寄せられたご意見		市の考え方
1	1.市の改修案に賛成します。 堤防の老木は、危険なので早急に撤去し、安全な堤防に改修して欲しい		常磐公園改修事業基本計画に深いご理解を賜り、ありがとうございます。
2	階段の整備を行う事は賛成したいと思う。劣化により階段が割れている所もあり、通行時の危険性を考慮すると、小さい子から年配者まで、歩きやすい段差の低い物が良いと思う。木の伐採による自然減少を補うため、もっと移植をして、自然豊かな公園にしてほしい。堤防のリペライン旭川パークの芝生をもっと増やして、広場のようにしてもらいたい。		堤防の緩傾斜化により、現状の危険性のある樹木を整理した後、樹木の配置バランスを考慮しながら新たに植樹を行い、堤防上の緑の復元に努めます。整備直後は一時的に緑が減少した状態とはなりますが、将来に渡って健全な樹木の生育が可能となるものと考えております。 また、堤防を緩傾斜化することで治水上の安全性の向上にも寄与するものと考えております。
3	当初、常磐公園の樹木が210本も伐採されると聞き、景観も変わってしまうし、生態系にも影響が出る。緑が失われることは何より残念なことだと思っていました。しかし、細かな調査に基づく資料に目を通し旭川のシンボルの一つである常磐公園の役割や、将来的な保全の面から、改修事業は必要と感じました。パターン で進められていくことを希望します。		常磐公園改修事業基本計画に深いご理解を賜り、ありがとうございます。 本計画案では、堤防を緩傾斜化することで利便性の向上や樹木の安全と計画的な更新、堤防の安全性向上等の効果を期待しております。整備に伴って100株の樹木が整理されてしまう予定となっておりますが、移植や新たに植樹することで数十年後には現況に近い緑量を回復できるものと考えております。
4	イベント（花火大会や冬祭り等）で堤防や階段付近が混雑し危険な状態もある為、幅を広くしたりするのは良いと思う。又、古い木は倒れてくる危険もあり、子どもを安全に遊ばせる為には心配な部分がある。しかし、人の手で作られた自然ではない、常磐公園にしてほしい。家族連れも多い為、トイレの改善、授乳、オムツ替えスペース等も増加してほしい。		公園内のトイレにつきましては、老朽化したものからバリアフリー対応型のトイレに更新を進めていくことを計画しておりますが、その際に授乳やオムツ替えスペース等の設置についても検討して参ります。

寄せられたご意見	市の考え方
326	<p>要約</p> <p>「常磐公園改修事業計画（河川空間）案」は、あまりに不十分な内容で、計画そのものが杜撰であると判断せざるをえない。個別に意見を述べようもないほど具体性に欠け、根拠十分である。従って、計画を破棄し、白紙撤回した上で、改めて、意見を求めるべきである。</p> <p>1.

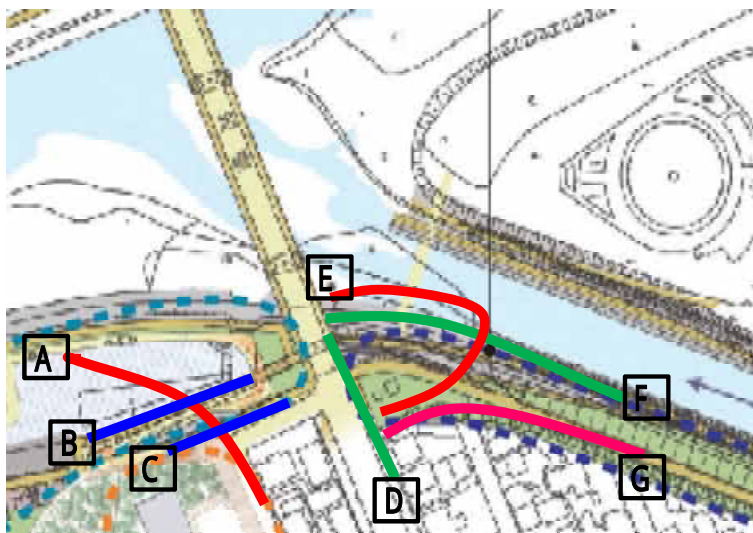
計画にある駐車場の案は歩行者・自転車など、従来利用していた市民に対し、極めて危険と言わざるをえない。小型車の通行どころか、計画では大型バスの通行・駐車を計画しているのは、あまりに危険すぎる。そもそも中央図書館前の通りはかなり狭い路地で、大型バスの通行を認めるには無理がある。別図のAの線は、計画案にある、駐車場へ向かう車が通行すると思われるコースをおおまかに書いたものである。BとCの線は、現在の歩行者・自転車が石狩川右岸の堤防を通行するコースを示

している。図で明らかであるように、とにおいて歩行者・自転車が、駐車場へ向かう車と接触する可能性が極めて高く、危険性が高いと考えざるをえない。さらに計画では、Bの線のコースを意図的に無視している。このコースにも十分な需要があり、多くの歩行者や自転車が通行しているのにも関わらず、計画案は、通行禁止を強要するように読み取れる。こうした歩行者や自転車に不便を強いる計画となっている。

また仮に歩行者や自転車に、河川空間整備計画図（最終案）にある管理用道路を通るよう求めるとすれば、通行の利便性が大幅に悪化することが避けられず、結果としてより危険なCの線を通るニーズが高まる。このため、さらに事故を誘発させる危険が増すことと考えられる。また計画では、イベント時の集客のために駐車場が必要と述べているが、従来のイベント時では、図にあるCの線で非常に多くの客が通行することになる。このため駐車場へ出入りする車で渋滞する上に、歩行者も多く、さらに事故の危険性が増すことは明らかである。ここに人を配置したとしても、渋滞と混雑は拍車をかけることが疑いなく、このことを考えれば、何のために駐車場を用意したか意味がわからない事態となるだろう。このような杜撰な計画は、全く認められない。

記事にもあるように、常磐公園周辺に駐車場が少ないという不便は、ある程度、共感できる。そのため、私は駐車場へ出入りするコースについて別の案を提示する。別図のEの線は、私の案で考える駐車場へ出入りするコースである。Dの線は、旭橋とロータリーとの間を通る歩行者や自転車が通行するコースである。図の の付近に丁字路としての信号を設置し、緑の線を通る歩行者や自転車を信号で制すれば、この付近で事故が発生する可能性は低くなるだろう。またGの線は、新たに、この周辺から牛朱別川左岸を通る歩行者や自転車が通るコースとして整備すべきコースを指している。このように歩行者や自転車の通るコースを、自動車を通るコースと分離すれば、事故が起こる可能性は大幅に減らすことができる。また、 の付近は、東屋があることから、民間所有地とは思われぬ。そうだとすれば の付近のように狭い土地に、無理にバスのような大型自動車を通すことなく、十分な広い空間を利用することが可能となる。

図中 ・ は、計画案による駐車場へ移動する車が、歩行者や自転車と接触する可能性のあるポイントを示したものである。

図中 は、私が提案する場合に、信号機を設置すべきポイントを示している。

図中 は、私が提案する場合に、高架とするようお願いしたいポイントを示している。

4・15. 河川敷駐車場に進入する際の取付道路についてですが、当初案では歩行者・自転車の利用者動線が現況とほぼ変わらない形状の取付道路線形を考えておりましたが、取付道路の拡張のために常磐館に近接する箇所へ高さ5m程度の擁壁を設置しなければならず、また車両進入時にUターンして河川敷に進入する線形となるため、渋滞しやすい等の問題が考えられたことから、擁壁を建てるにすり付けが可能であり、車両の進入もスムーズな現在の案に検討の結果、変更いたしました。御指摘のように、の自転車・歩行者動線につきましては、河川敷駐車場への取付道路沿いの自転車歩行者道を通らねばならず、現況より遠回りとなってしまいますが、駐車場利用について様々な問題を総合的に検討した結果の最終案なので御理解願います。

その駐車場へ進入するための動線につきましては、現在と同じ箇所を利用することで整備を最小限に抑え、進入方向を逆にすることでスムーズに駐車場を利用することが可能となります。歩行者と自転車の安全面に関しては、歩道を設けて自動車と動線を分離し、交差せざるを得ない箇所については横断歩道を設置し注意喚起することで、安全に利用していただけるものと考えております。
